" MODIFICACIONES PUNTALES NORMAS
SUBSIDIARIAS SAN BARTOLOME "
MODIFICACIONES Nº2 A LA Nº30

NORMAS SUBSIDIARIAS DE PLANEAMIENTO MUNICIPAL DE
SAN BARTOLOMÉ DE LANZAROTE
MODIFICACIONES PUNTUALES N°2 A N°30
DOCUMENTO APROBACIÓN DEFINITIVA
DICIEMBRE 1997

A.29- MODIFICACION PUNTUAL N°30.

MODIFICACION N°30. - NUCLEO DE SAN BARTOLOME
MODIFICA: ORDENANZA MANZANA DELIMITADA CALLE
CIRCUNVALACION, ALJEY, LAS ROSAS Y ALCALDE CABRERA GUERRA.

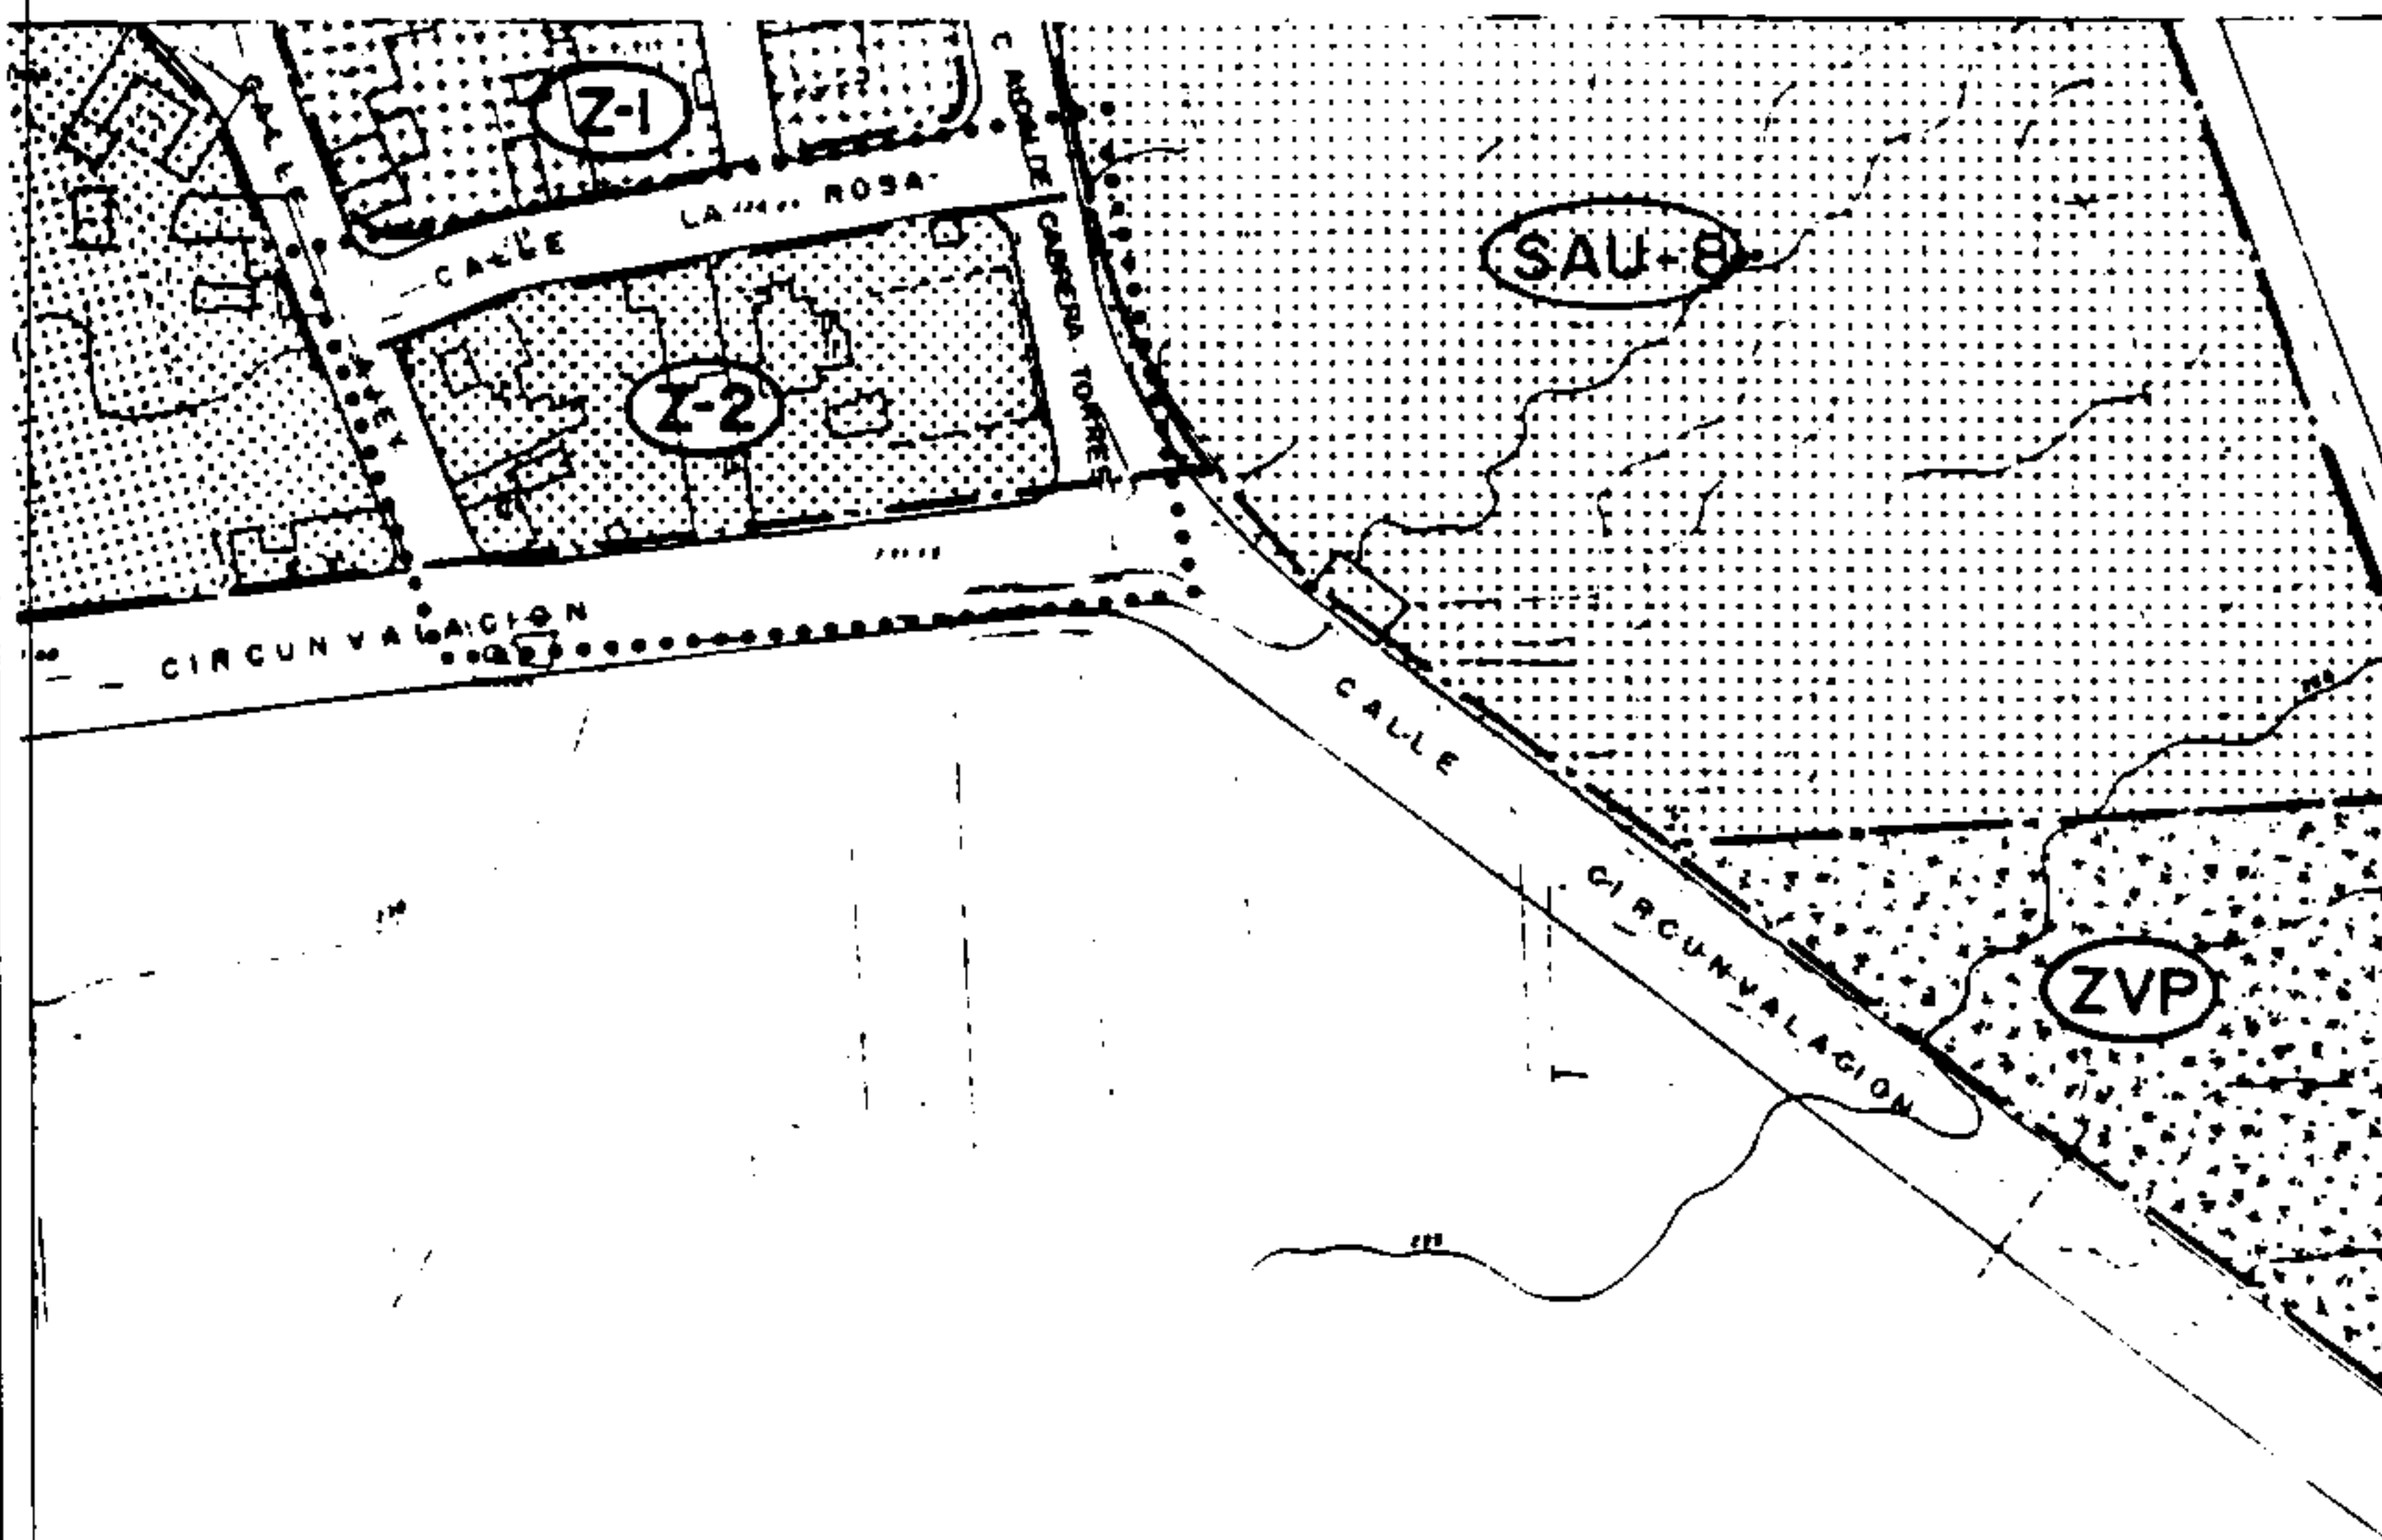
Se propone modificar la Ordenanza Particular de aplicación en la manzana delimitada por las calles Circunvalación, Ajey, La Rosa y Alcalde Cabrera Guerra.

Esta manzana se encuentra calificada en las Normas Subsidiarias como Suelo Urbano con Ordenanza Particular de ZONA 2.

Se propone que la Ordenanza Particular de aplicación en toda la manzana sea la correspondiente a Zona 1.

El encontrarse la manzana inmersa en un área de desarrollo de ZONA 1, incluso las construcciones existentes en su interior, las cuales responden más a la tipología de vivienda entre medianeras que a la de vivienda unifamiliar aislada establecida para la ZONA 2, entendemos que justifica la Modificación de la Ordenanza de aplicación.

La Modificación Puntual nº30 conlleva un cambio en la ordenanza de aplicación, que pasaría de Zona 2, con edificabilidad 0,75 m²/m², a Zona 1, con edificabilidad 1,70 m²/m², lo que supone un aumento de edificabilidad de 3.624 m²c. con un potencial aumento de población de 145 habitantes y un requerimiento de mayores reservas para espacios libres de 726 m² de suelo, tal como se refleja en el cuadro adjunto.
